日本原燃株式会社	
資料番号	耐震建物 21 <u>R4</u>
提出年月日	令和 3 年 <u>8 月 31 日</u>

## 設工認に係る補足説明資料

### MOX 燃料加工建屋に係る既認可からの変更点について

既認可と今回設工認の平面図及び断面図の比較  
並びに主な変更点について  
(燃料加工建屋)

第 2.2.1-1 図 排気筒の位置変更

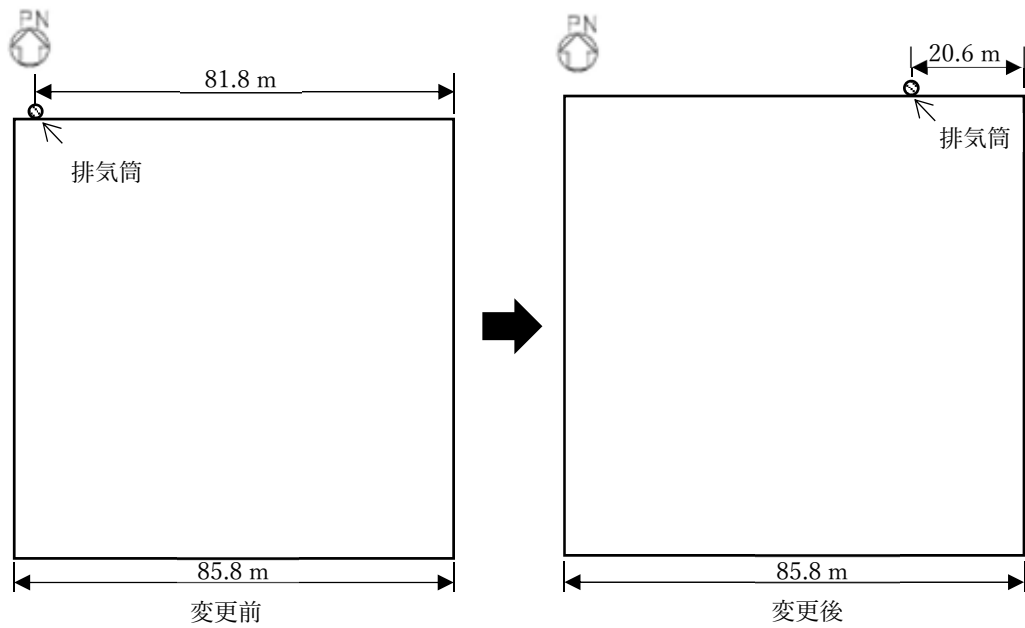
第2.2.1-1図のとおり、燃料加工建屋に支持される排気筒は、燃料加工建屋北西側外壁面に設置していたが、約60m東へ移動させ、北東側外壁面に設置する変更を行う。設計変更後の排気筒と建物との取り合いを第2.2.1-2図に示す。

また、排気筒の高さについては、25mから20mに変更する。

- 位置変更については、貯蔵容器搬送用洞道の工事と気中ダクト及び排気筒の工事を独立して行うため。
- 高さ変更については、万一転倒した場合であっても再処理施設のウラン・プルトニウム混合酸化物貯蔵建屋に波及的影響を及ぼさないようにするため。

第 2.2.2-1 図 建屋の増床のイメージ

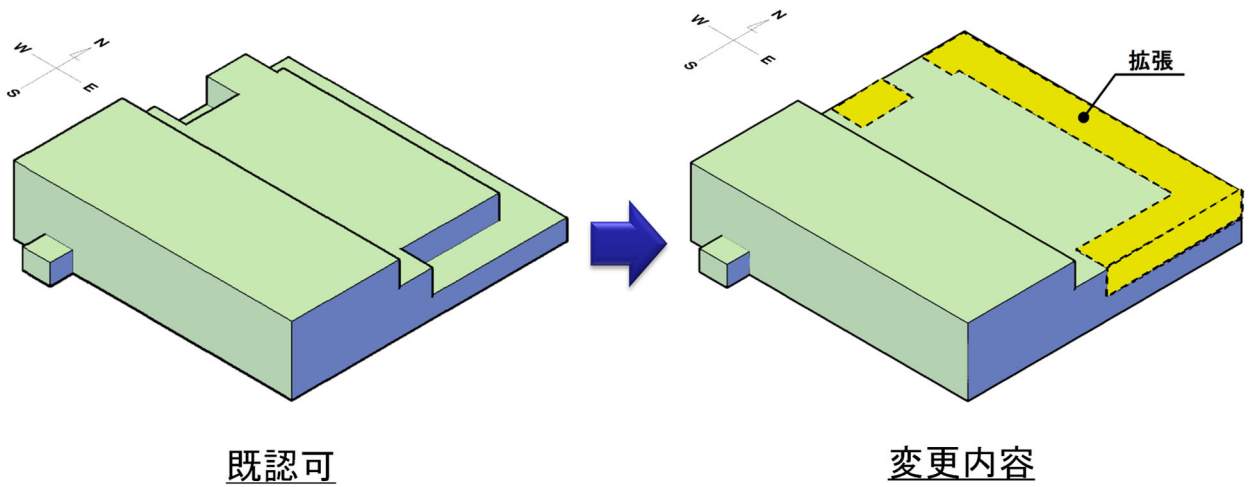
第2.2.2-1図及び第2.2.2-2図のとおり、建屋北側屋上部分を増床するとともに、増床に併せて建屋レイアウトを変更する。また、地下3階及び地下2階の階高を、それぞれ60cm高くする。

なお、増床箇所に設置する設備は一般系の設備とし、窒素循環用冷却水設備、常用所内電源設備等を設置する。

- 新規制基準対応として、火災消火用のガスボンベの追加設置等が必要となったことから、既認可における建屋レイアウトでは設備・機器を燃料加工建屋内に収納することができないため。
- グローブボックスの耐震Sクラス化に伴う耐震サポートの追加、火災発生時の延焼を防止するための延焼防止ダンパ等の追加が必要となり、既認可の階高では工程室内の天井部分における設置スペースの確保が困難となるため。

第 2.-1 図 地震応答解析モデルの変更点 (1/2)

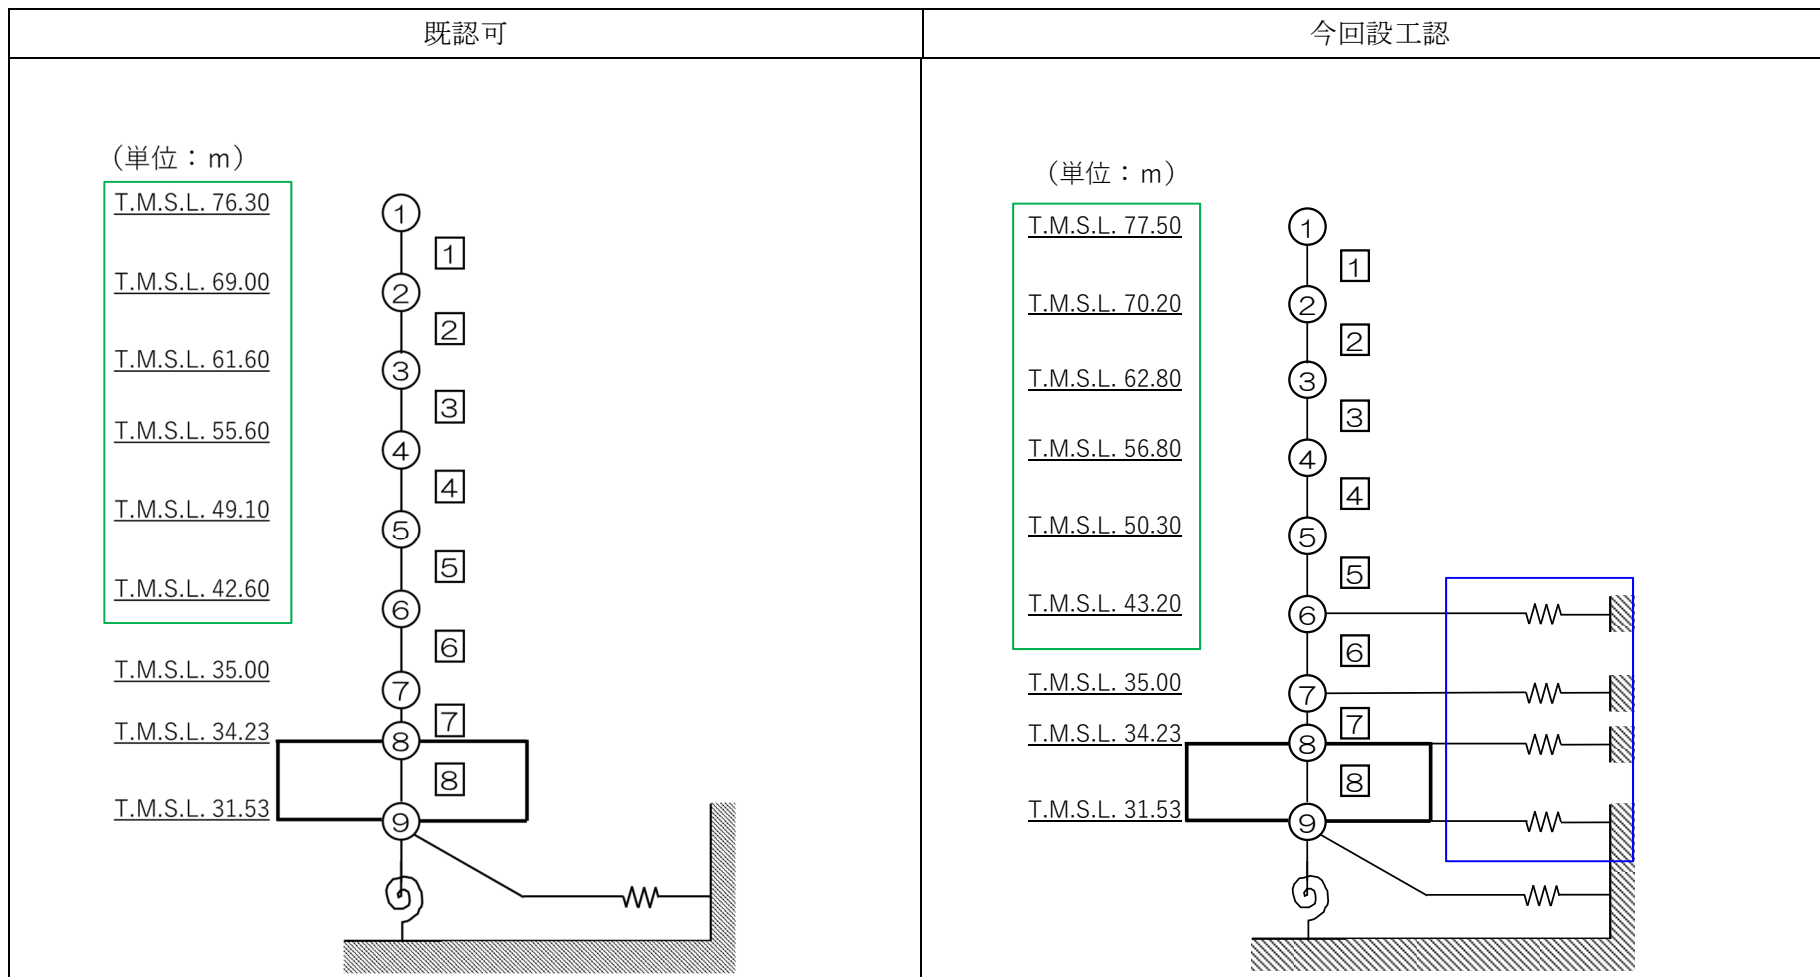
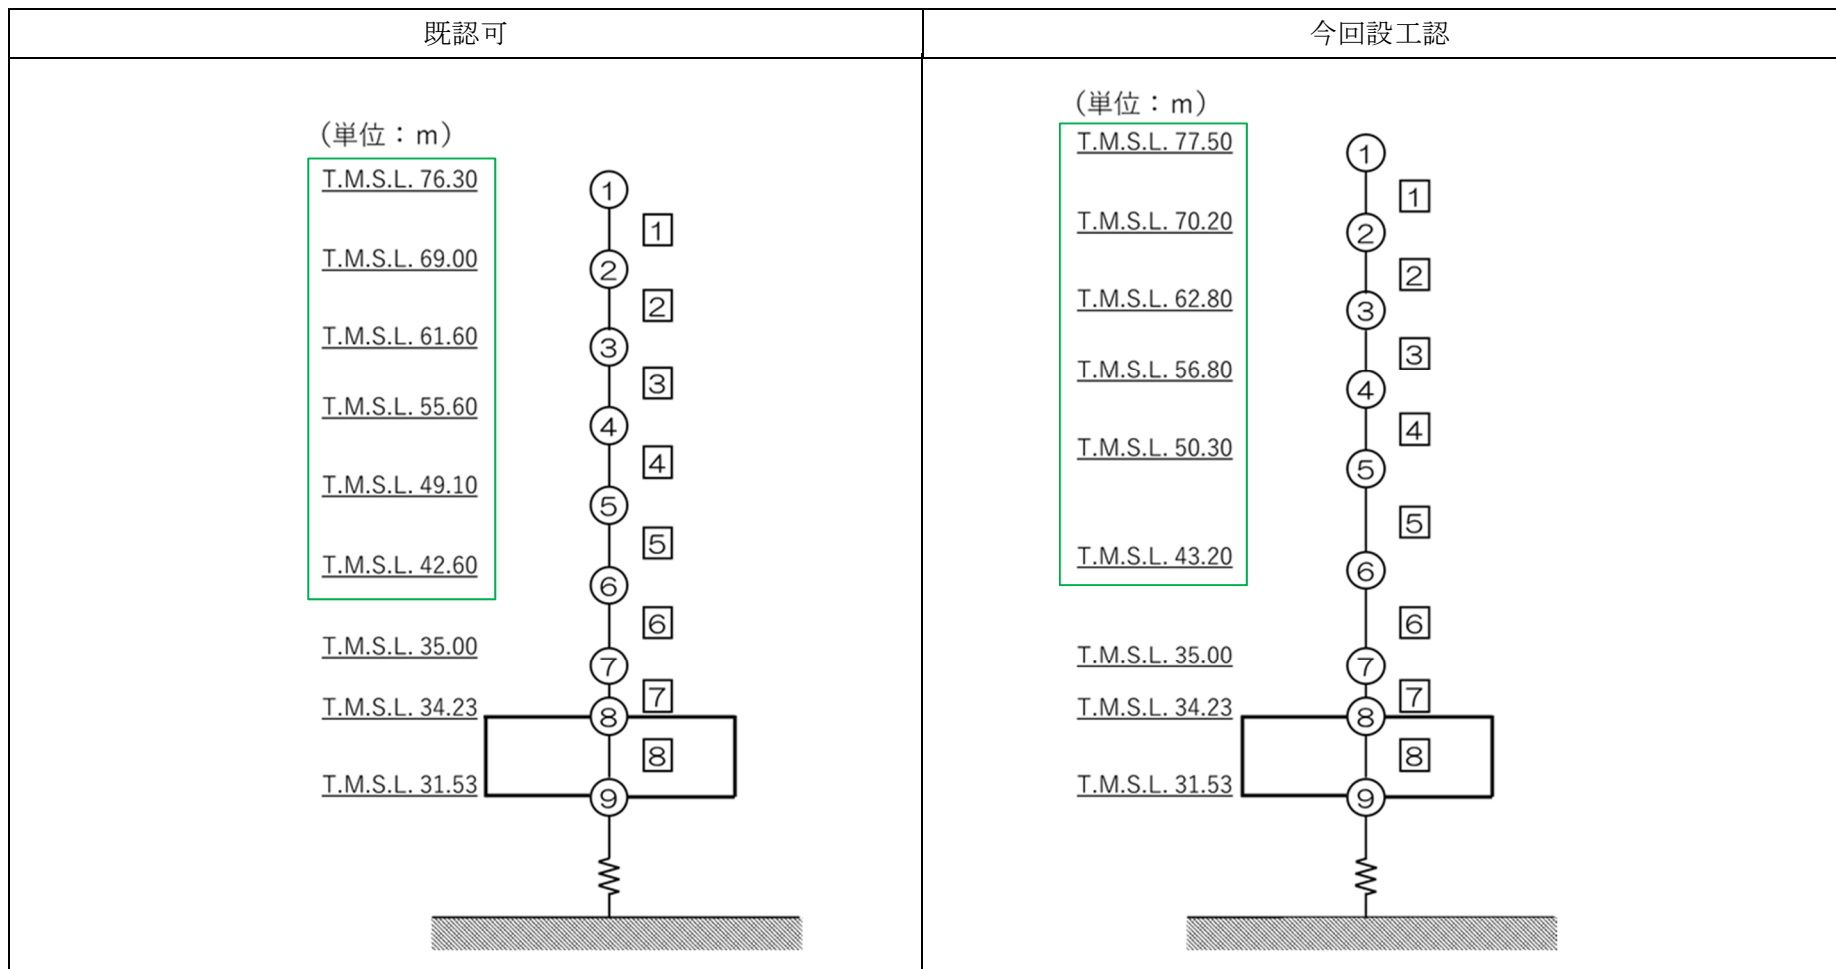
今回設工認における階高の変更に伴い 1 階床レベルが地表面から 1.8m 高くなることについては、1 階床レベル（質点番号 4）に側面地盤ばねを設定しないことから、地震応答解析モデルの設定において支障はないと考えられる。

a) 水平方向

- : 地下 3 階及び地下 2 階の階高の変更に伴い、質点レベルを変更
- : 側面地盤ばねの考慮による変更

(b) 鉛直方向

: 地下3階及び地下2階の階高の変更に伴い、質点レベルを変更
